SERVICE DU SPANC

Monsieur CHOLLET Philippe
20 Route du Fay
71270 AUTHUMES

Objet : Rapport de bon fonctionnement de l'installation d'assainissement non collectif
Dossier SPANC n° 21145

Schéma de principe de l'installation située
20 route du Fay
71270 AUTHUMES

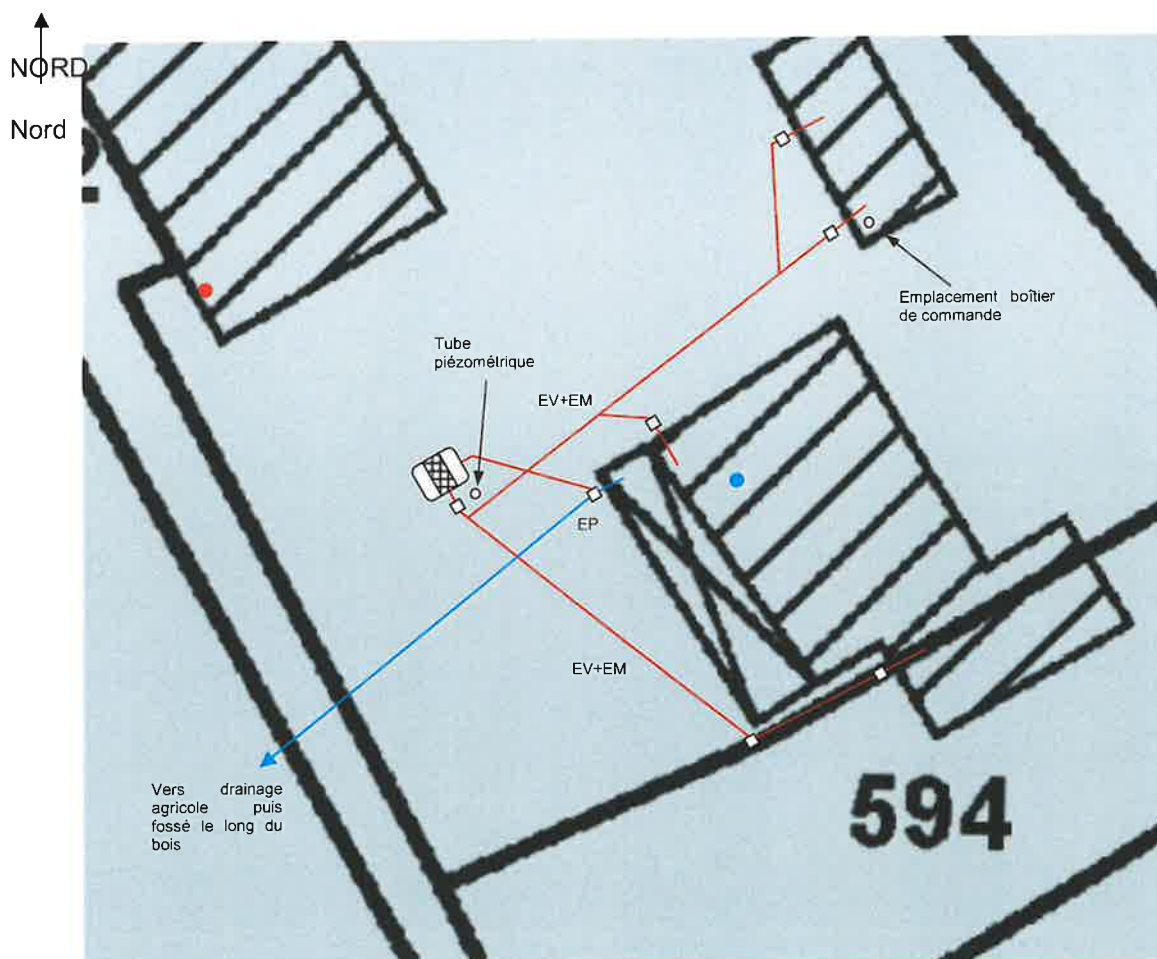
Pour une meilleure ventilation du dispositif d'assainissement, la ventilation primaire, actuellement présente au niveau du WC de l'étage et muni d'un aérateur à membrane, pourra être modifiée en remontant la ventilation au-dessus du toit avec un évent simple à son extrémité.

Le compresseur, initialement composé du modèle Hiblow 120 a été remplacé par un Hiblow 100, correspondant ainsi à une plus faible puissance d'air apportée à la station. Afin de retrouver une puissance d'air envoyée à la station compatible avec l'agrément obtenu par le fabricant, il conviendra donc de remplacer le compresseur.

Un tube piézométrique est présent à proximité immédiate de la microstation, permettant ainsi de contrôler le niveau du terrain autour de la microstation.
